Syndicat Mixte de l'Eau Morvan Autunois Couchois (S.M.E.M.A.C.)

Captages de Saint-Blaise Avis sanitaire sur la protection du captage du Maquet

Jérôme GAUTIER
Hydrogéologue Agréé
en matière d'hygiène publique
pour le département de la Saône-et-Loire

Rapport H.A. 12-7105-C8-AUTUN_Version 3

Figure 9 : délimitation du périmètre de protection immédiate du captage du Maquet

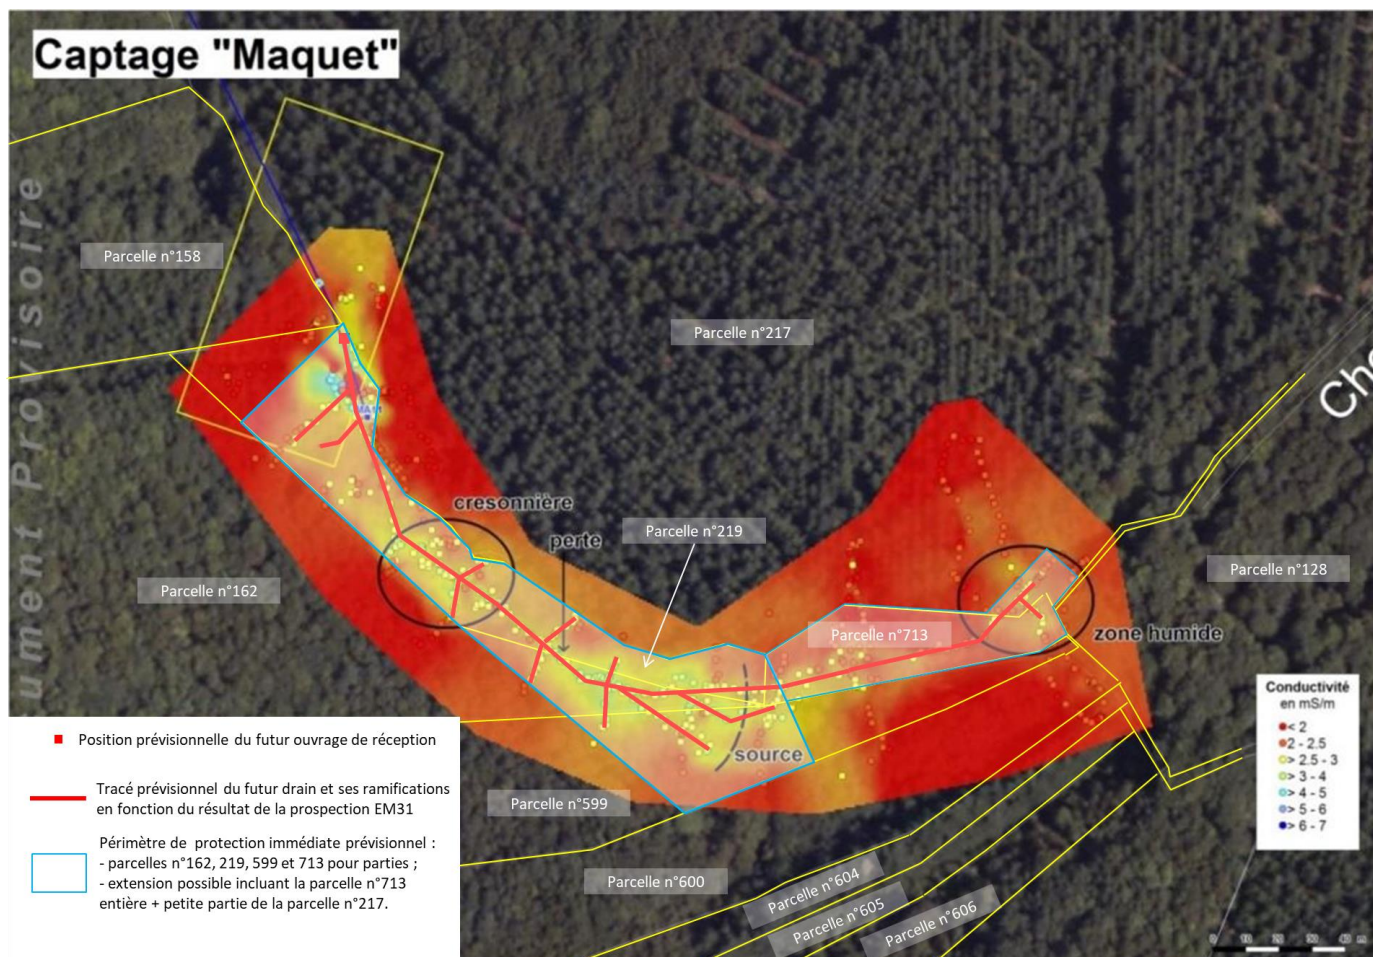
Un périmètre de protection immédiate unique est proposé pour la protection du captage du Maquet (Figure 9). Il est basé sur les résultats de la prospection électromagnétique EM31 mise en œuvre par CPGF-HORIZON. Ce périmètre est délimité comme suit :

La pose de la clôture suppose, au préalable, le passage d'un géomètre pour la délimitation et l'acquisition du PPI et le retrait, sans dessouchage, des arbres situés à moins de 3 m de la future clôture.

Un panneau rappelant les interdictions inhérentes à ce PPI sera placé bien en évidence sur la clôture.

A l'intérieur du périmètre de protection immédiate seront interdits :

Figure 10 : délimitation du périmètre de protection rapprochée du futur captage du Maquet sur fonds IGN et cadastral

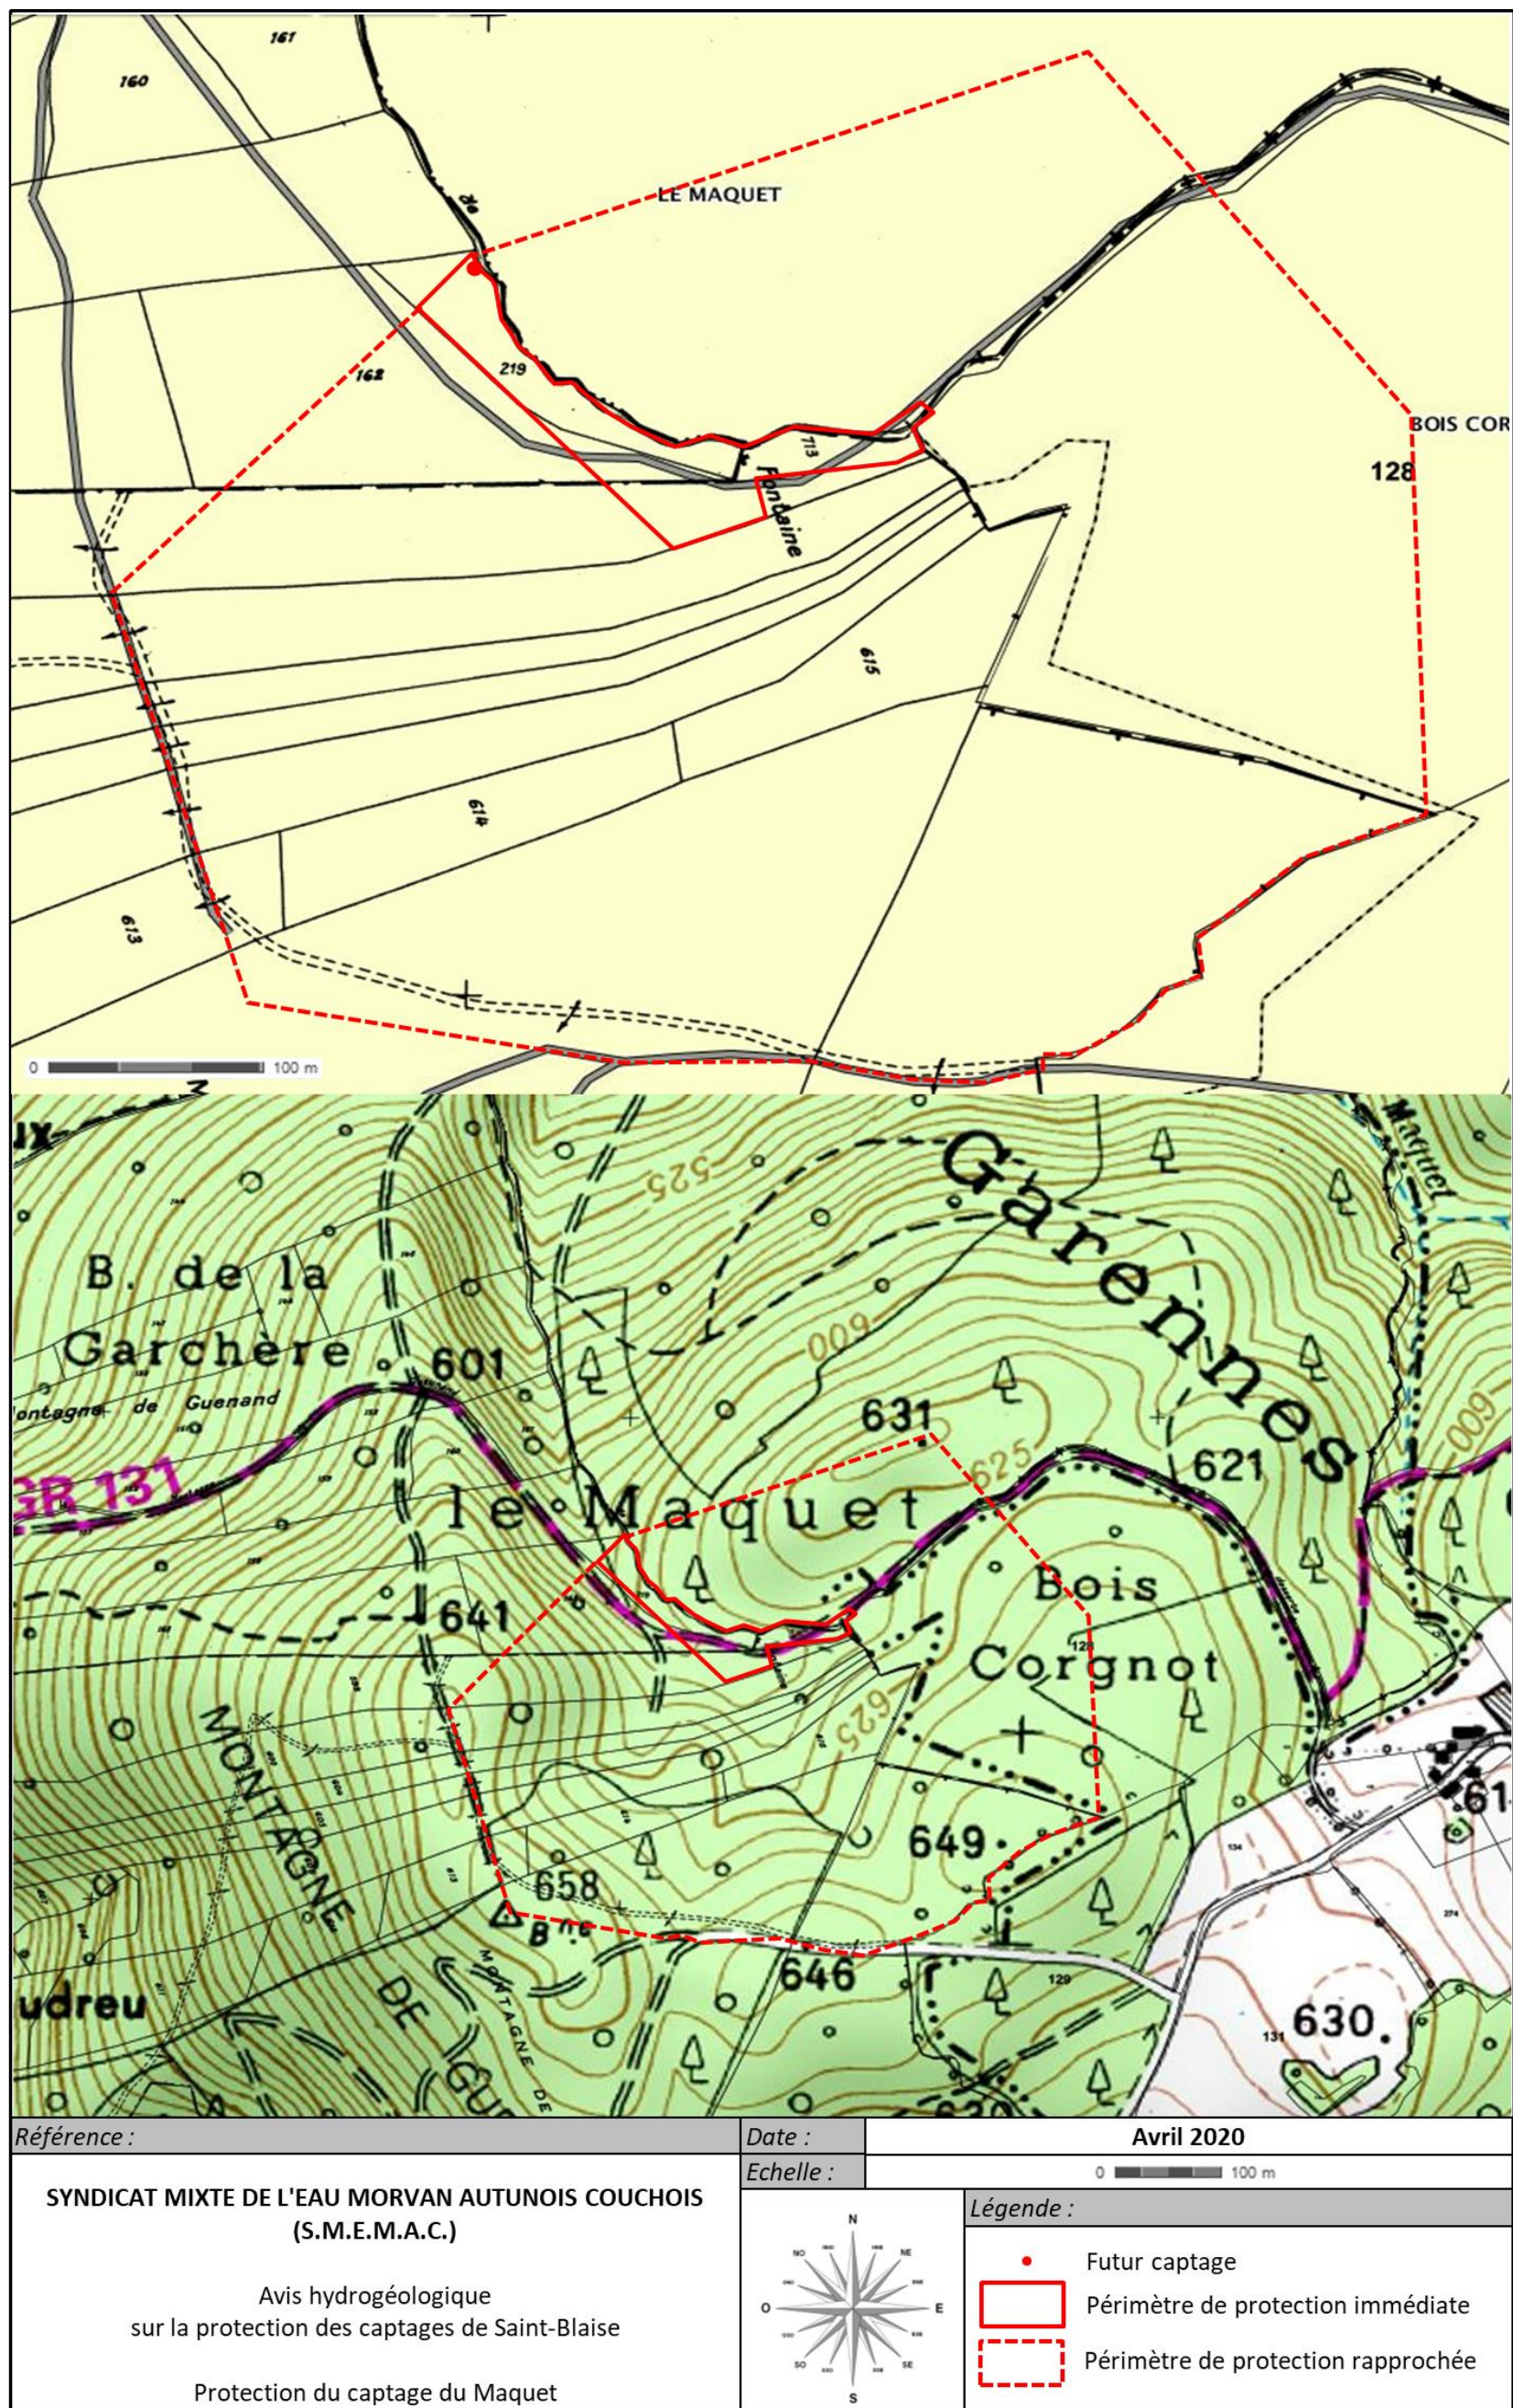
Un périmètre de protection rapprochée unique d'une surface approximative de 24 hectares est proposé (Figure 10). Il a pour objectif d'éviter la dégradation de la qualité de l'eau par des pollutions d'origine essentiellement accidentelle dans l'environnement rapproché du captage du Maquet. Le PPR est défini suivant les limites du bassin versant du futur captage inscrit dans le PPI. A l'aval, les limites du PPR démarrent aux deux extrémités de la limite aval du PPI. Certaines limites du PPR sont plus facilement repérables sur fond IGN et relient des points hauts. Les chemins et pistes forestières existantes qui définissent les limites sud-ouest et sud du PPR sont intégrés à celui-ci.

- ➡ La création ou la modification de pistes forestières et aires de stationnement prévues dans le cadre d'un plan de gestion, d'un aménagement forestier ou d'un projet de desserte concertée sont autorisées à plus de 100 m du PPI. Dans ce cas l'ARS devra en être préalablement informée.

- ➡ Le renouvellement progressif des boisements est effectué par un mélange d'essence et/ou par régénération naturelle. Les compléments de plantation sont utilisés uniquement si nécessaire.

- ➡ Le stockage de produits fertilisants, le traitement du peuplement forestier ou des plantations (produits phytosanitaires, produits fertilisants sont interdits, sauf en cas de force majeure mais avec une application limitée et sur une courte période après information de l'ARS du(des) produit(s) utilisé(s) et la zone concernée. Concernant la fertilisation, seuls les apports d'amendements calco-magnésiens sont autorisés.
